Schema per l'istruttoria delle procedure di Valutazione di Impatto Ambientale

CUP 9573 - Istanza per il rilascio del Provvedimento Autorizzatorio Unico Regionale ex art. 27 bis del D. Lgs. 152/2006 per “Progetto parco eolico composto da 6 aerogeneratori per una potenza complessiva di 30 MW, ubicato nel comune di Castelpagano (BN), nelle località Sambuchella, Piana della Fragna, Guado Mistagno e Pista dei Muli” – Proponente Cogein Energy srl.

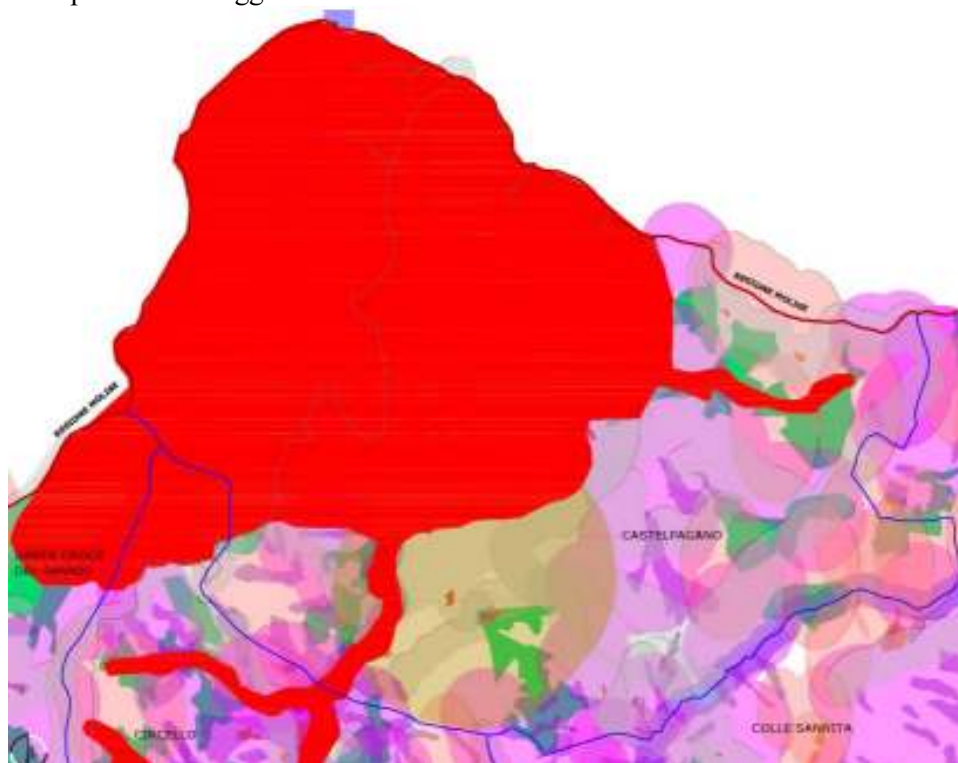
Per quanto concerne la possibilità di ubicare il parco eolico di progetto al di fuori della ZSC IT8020014 Bosco di Castelpagano e Torrente Tammarecchia, in occasione della seduta di Conferenza del 29.05.2024, fu chiesto di valutare un'alternativa all'ubicazione dell'intero parco eolico nella ZSC IT8020014 Bosco di Castelpagano

e Torrente Tammarecchia. In fase di riscontro il proponente ha trasmesso una cartografia, di seguito riportata, nella quale, sulla base di una serie di parametri, si è evinto che *“Appare evidente come l'intero territorio del Comune di Castelpagano risulti non più idoneo ad una diversa ubicazione dell'impianto fuori la ZSC (in rosso). Gli unici sprazzi di aree potenzialmente libere si trovano nel Comune di Colle Sannita e in quello di Circello ma per la loro esigua estensione non sono tali da poter essere considerate una valida e logica alternativa all'ubicazione di un parco eolico di grande generazione”*. I parametri sono stati:
